REPÚBLICA DE PANAMÁ
MINISTERIO DE AMBIENTE

RESOLUCIÓN No. DEIA-IA- 650 -2022
De 21 de julio de 2022

Por la cual se resuelve la solicitud de evaluación del Estudio de Impacto Ambiental (EsIA), categoría II, del proyecto denominado: RESIDENCIAL LAS HORTENCIAS, cuyo promotor es la sociedad GRUPO ETMATT, S.A.

ANEXO # 4: PLANO CÓDIGO ESIA-02.

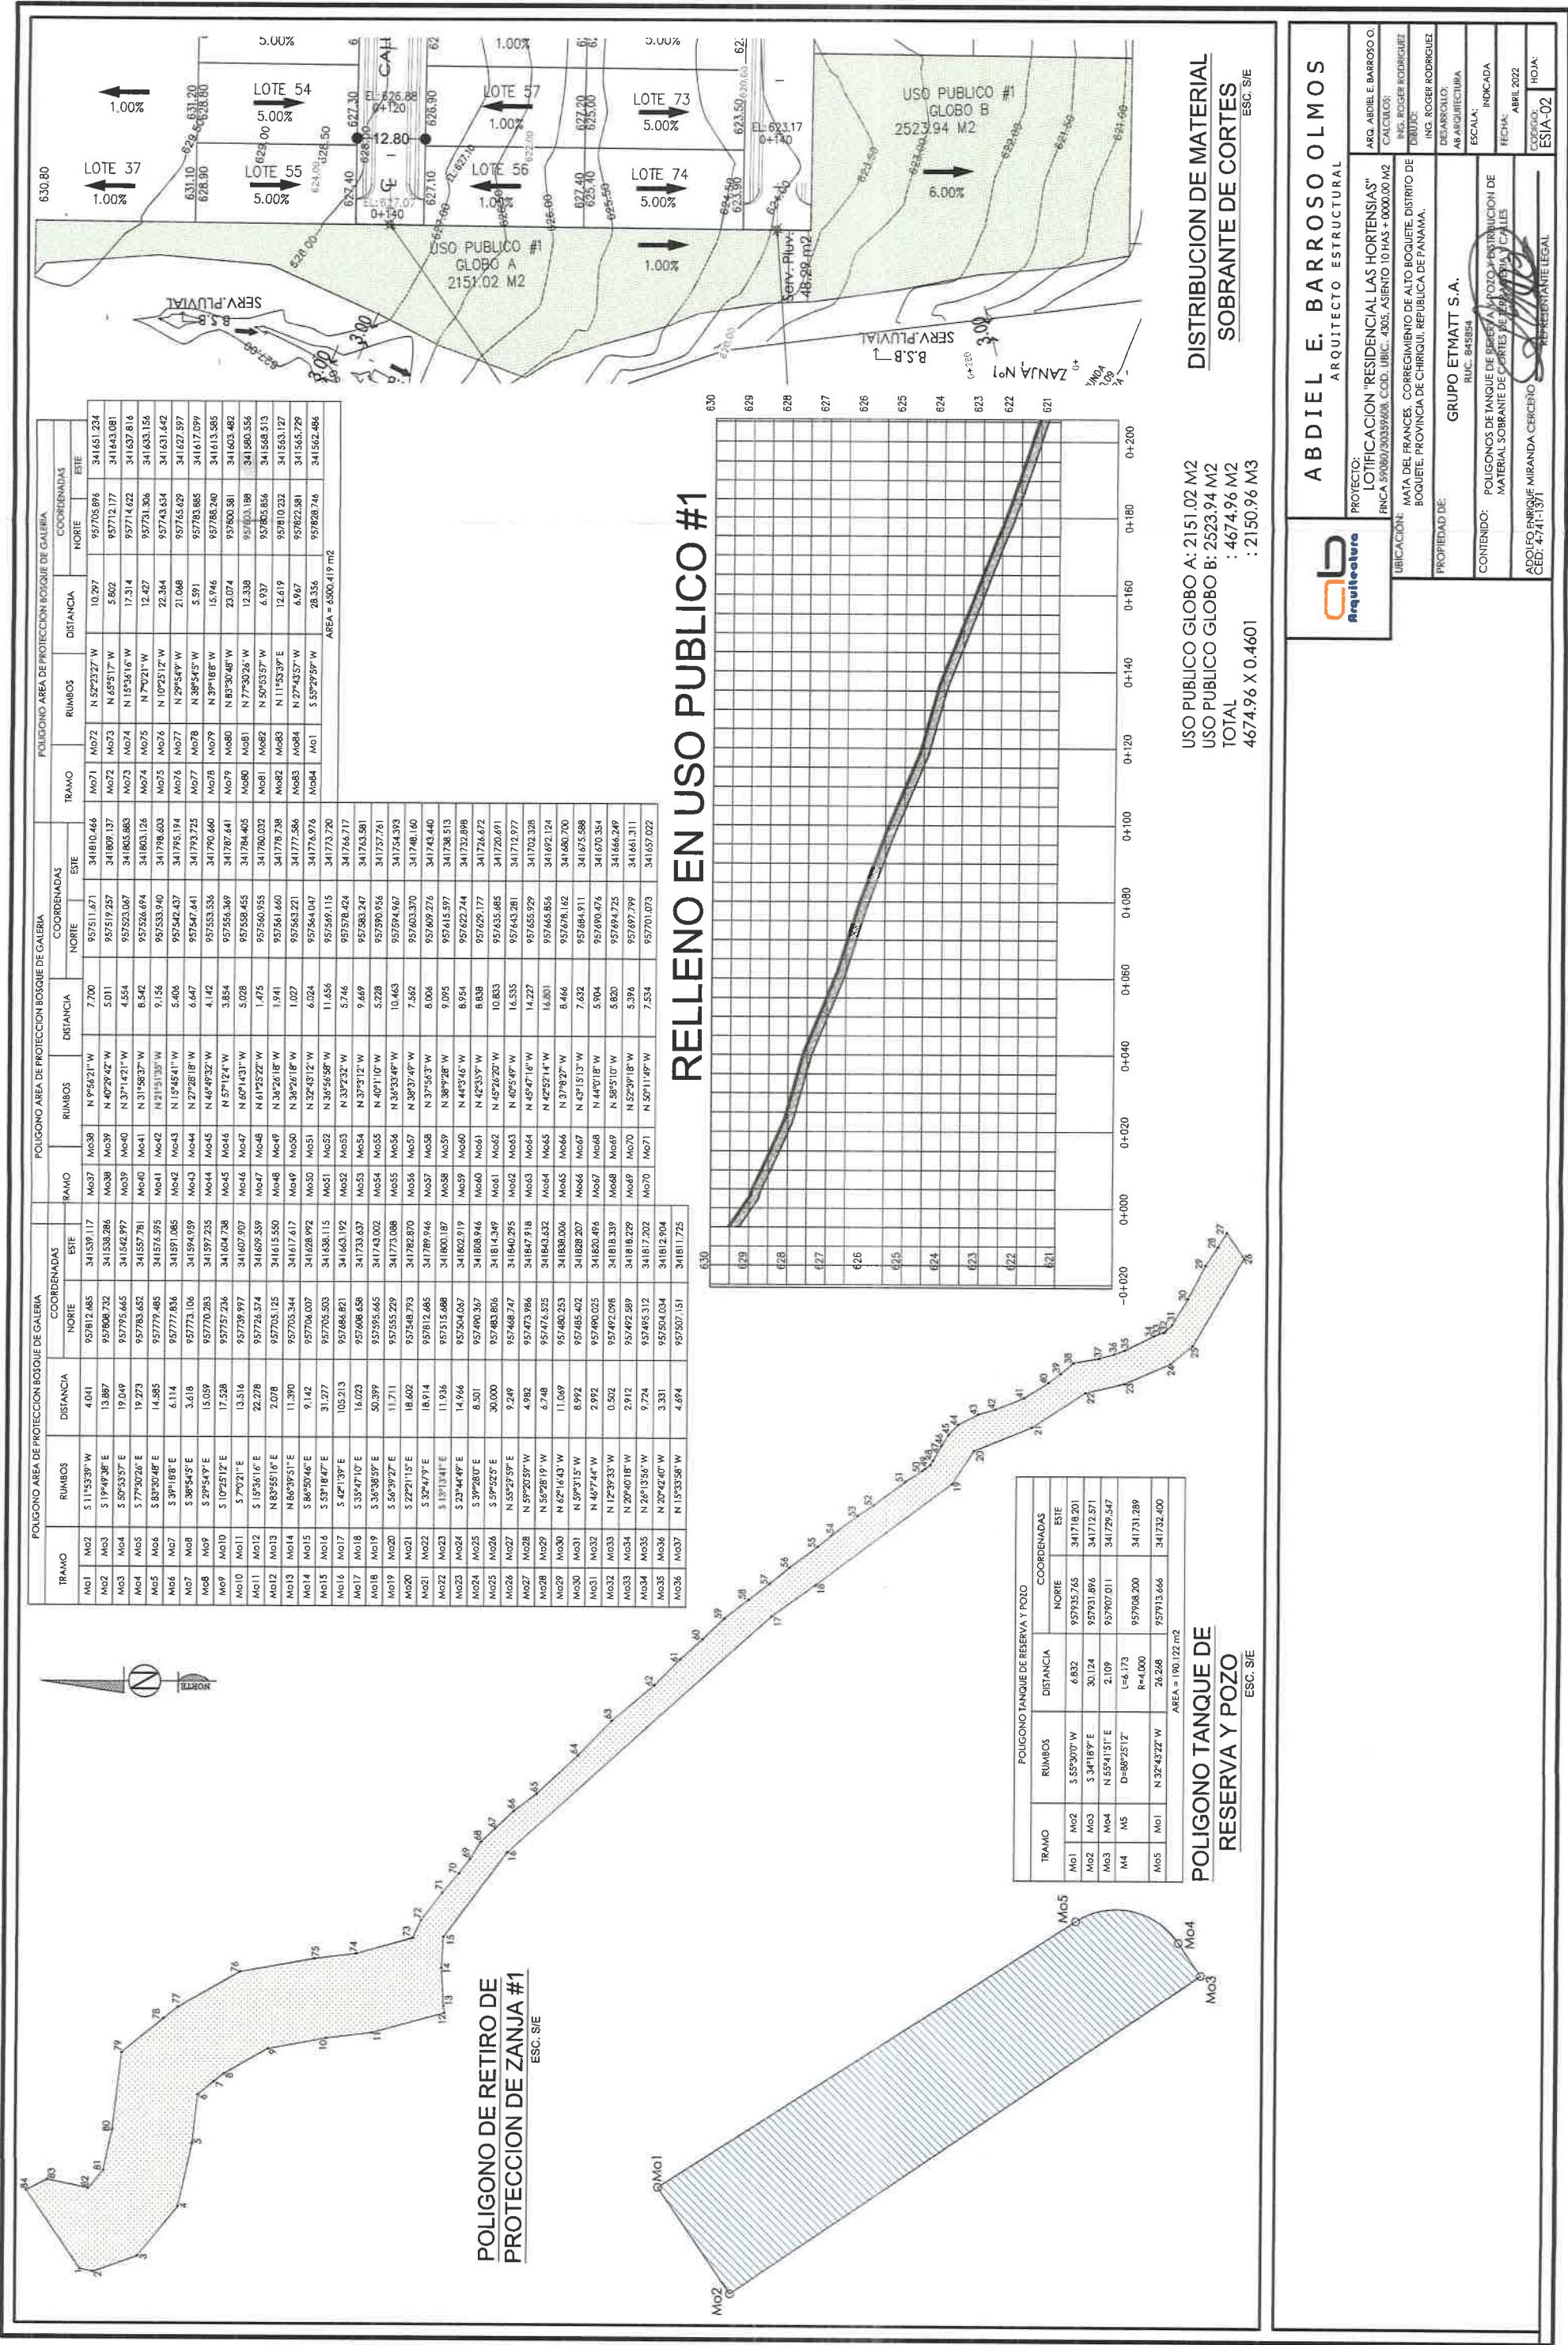
- **Respecto a la pregunta 2,** la cual hacía referencia al material excedente generado por el desarrollo del proyecto, se indica que “*Los 2150.96 m³ de material excedente producto de cortes de calle y terracería se dispondrá en su totalidad dentro del proyecto, se distribuirá principalmente en un relleno de 0.46 metros de altura con respecto a la topografía original en los globos a y b que conforman el uso público #1...*”, y se adjunta en anexos, plano de distribución de material sobrante de cortes de terracería, y posteriormente se indica que no se mantendrá material excedente ya que el mismo “*... será dispuesto en las zonas de áreas de uso público...*” (ver fojas 143 y 241 del expediente administrativo).

Respuesta: Los 2150.96 m³ de material excedente producto de cortes de calle y terracería se dispondrá en su totalidad dentro del proyecto, se distribuirá principalmente en un relleno de 0.46 metros de altura con respecto a la topografía original en los globos a y b que conforman el uso público #1. Ver sección de anexo - plano código ESIA-02

ANEXO # 5: PLANO CÓDIGO ESIA-03.

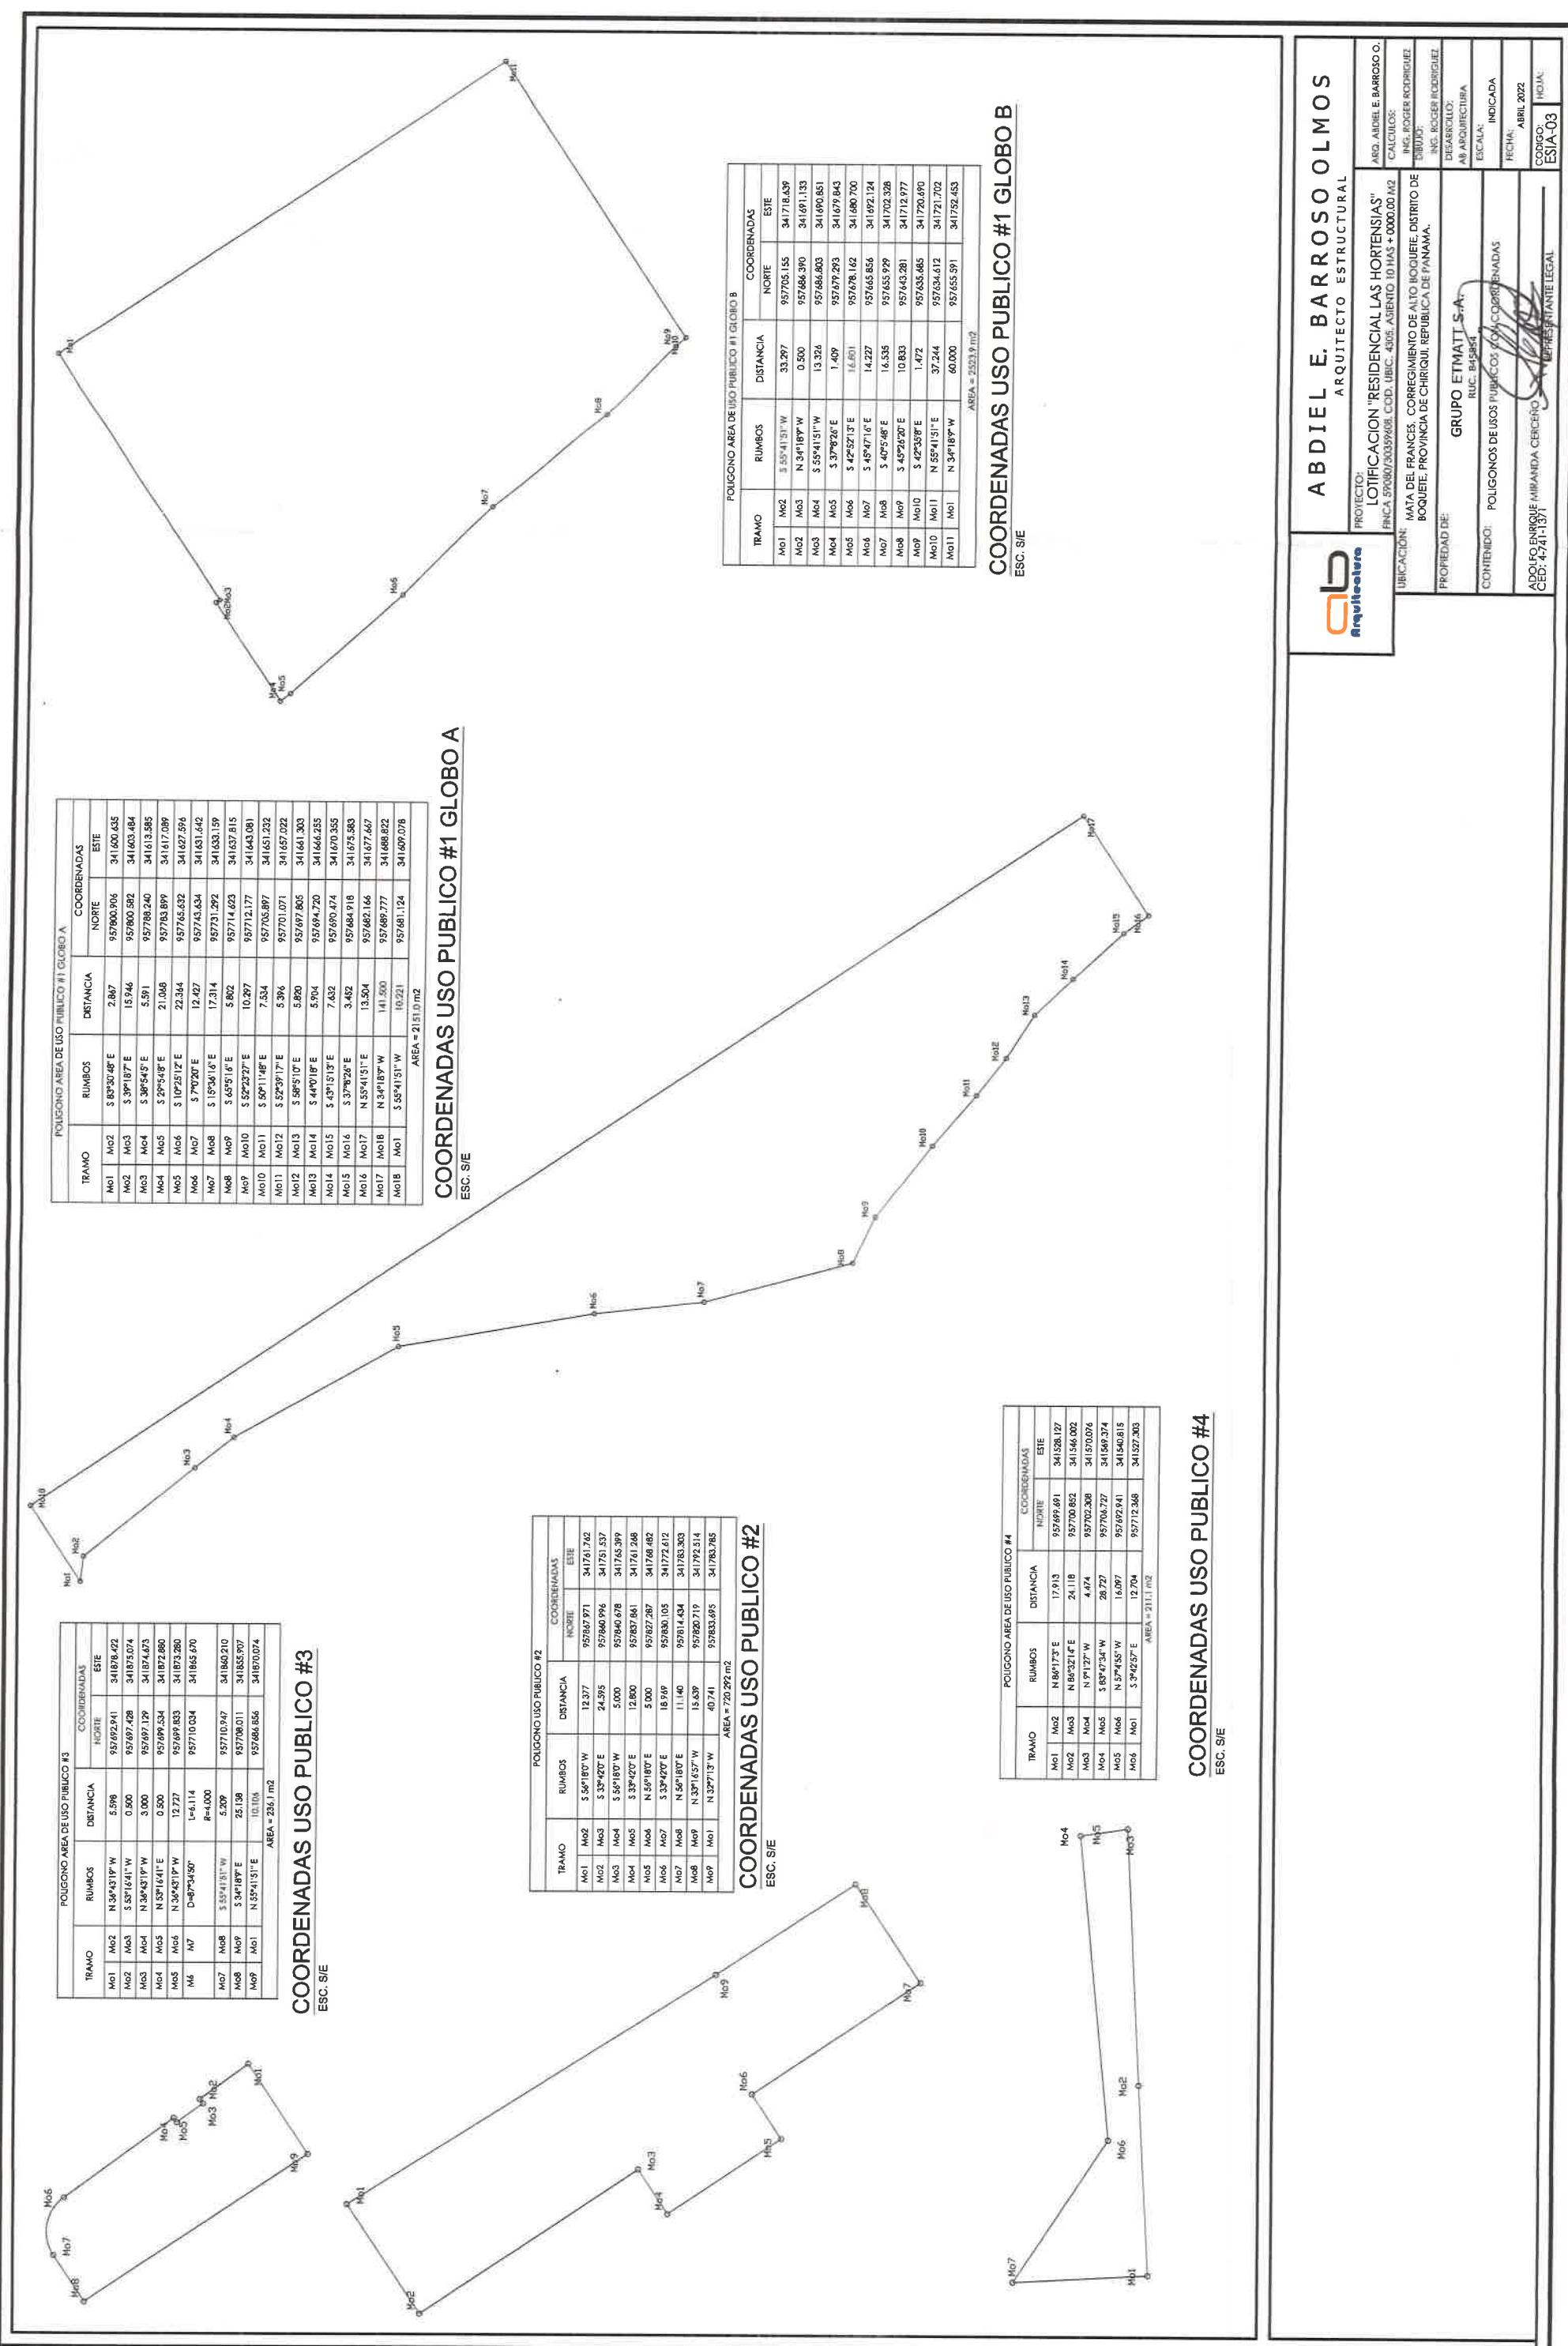
- **Al subpunto (c)**, el cual hacía referencia a las áreas de uso público, se presentan las coordenadas de ubicación de cuatro zonas de uso público que contempla el proyecto, detallando mediante plano (ver fojas 141 del expediente administrativo). Dichas coordenadas fueron verificadas por la Dirección de Información Ambiental, indicando que los datos correspondientes al área de uso público #1 y 4 se ubican fuera del polígono, por lo que se solicita en segunda información aclaratoria.
